## **DIBATTITO PUBBLICO SULLA LINEA**

AV Salerno - Reggiocalabria

Lotto 1b Romagnano - Buonabitacolo

Lotto 1c Buonabitacolo - Praia

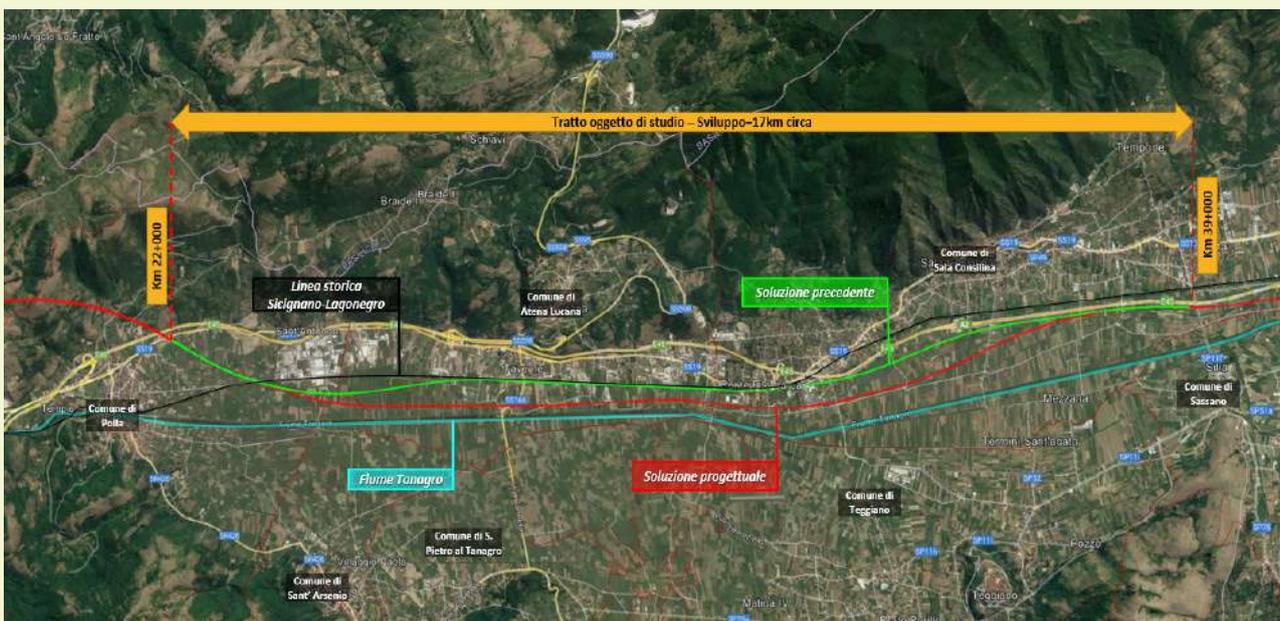
Un tema molto discusso è stato quello della ferrovia Sicignano Lagonegro, attualmente sospesa al servizio ferroviario e sostituita con autobus. I tecnici RFI hanno più volte richiamato il fatto che il tracciato proposto per la linea AV attraverso il Vallo di Diano è stato scelto dopo che il Ministero dei beni culturali ha dichiarato la ferrovia Sicignano Lagonegro di interesse storico e turistico, ponendo di conseguenza un vincolo; il tracciato AV è stato quindi scelto facendo in modo che la nuova infrastruttura non impedisca l'eventuale riattivazione del servizio.

**Risposta 16** - Il decreto interministeriale 146 del 17/05/2022: “disposizioni per l'istituzione di ferrovie turistiche mediante il reimpiego di linee in disuso o in corso di dismissione situate in aree di

particolare pregio naturalistico o archeologico”; ha individuato un elenco di linee esistenti da riattivare ai fini turistici tra le quali è ricompresa anche la linea storica Sicignano-Lagonegro.

Precedentemente all’emanazione del DIM 146, la soluzione progettuale, sviluppata a partire dall’alternativa che risultava preferibile dal confronto mediante Analisi Multicriteria tra le diverse soluzioni esplorate, prevedeva l’occupazione del sedime della linea storica Sicignano-Lagonegro per circa 5,5 km nel tratto ricadente all’interno dei territori comunali di Atena Lucana e Sala Consilina (vedi immagine successiva).

Stralcio planimetrico galleria "Rosaneto"

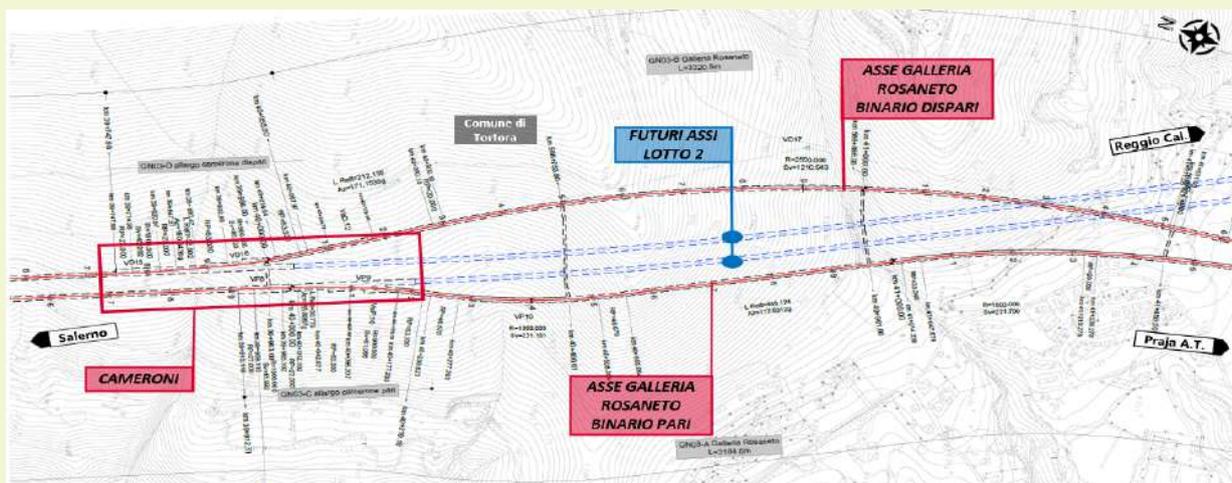
Giovanni Cascella chiede se “la connessione con il successivo lotto 2 prevista all'interno della galleria "Rosaneto" sia stata progettata in funzione del vecchio progetto del lotto 2, che prevedeva il sottoattraversamento della "Catena Costiera" e l'arrivo a Tarsia, oppure sia stata progettata tenendo già conto del nuovo itinerario del lotto 2 che, da quanto si legge sul sito di RFI, prevede un itinerario cosiddetto "costiero" con la prosecuzione della nuova linea AV fino a Paola?”

**Domanda 20** – La connessione con il successivo lotto 2 prevista all'interno della galleria "Rosaneto" è stata progettata in funzione del vecchio progetto che prevedeva il sottoattraversamento della "Catena Costiera" e l'arrivo a Tarsia oppure è stata progettata tenendo già conto del nuovo itinerario lungo il Tirreno?

**Risposta 20** - Nel progetto di fattibilità tecnico ed economica del lotto 1C Buonabitacolo-Praia, nella galleria naturale “Rosaneto”, a circa metà del suo sviluppo, si realizzano due cameroni di allargamento necessari ad accogliere i futuri binari del lotto 2 (in blu nella figura seguente) dando continuità alla linea alta velocità verso sud.

Le geometrie e le opere sviluppate in tale tratto sono compatibili con il proseguo della linea AV verso sud con il lotto 2 e rappresenteranno il punto da cui si svilupperà tale lotto a prescindere dalla configurazione che emergerà a seguito degli approfondimenti in corso.

Stralcio plano-profilo all'interno del territorio comunale di Caggiano

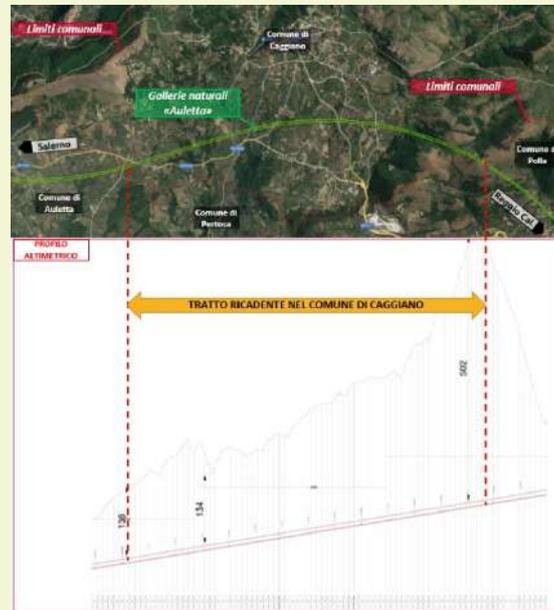
Il sindaco del Comune di Caggiano, Modesto Lamattina, ha fatto notare che il territorio è attraversato da una lunga galleria e che tra i concittadini v'è preoccupazione, ricordando quanto avvenuto nel 2004 con la costruzione della superstrada: chiede quindi rassicurazioni sul fatto che la costruzione non provochi danni né ponga vincoli alla superficie soprastante.

**Domanda 30** – La galleria pone vincoli agli edifici e a terreni nel territorio del comune di Caggiano?

**Risposta 30** - All'interno del territorio comunale di Caggiano, la nuova linea ferroviaria alta velocità si sviluppa in galleria naturale dove la profondità, intesa come distanza tra l'estradosso della struttura e il piano campagna attuale, varia da un minimo di 134m circa ad un massimo di 502m circa (vedi immagine successiva). In tali condizioni, sono tecnicamente esclusi effetti in superficie.
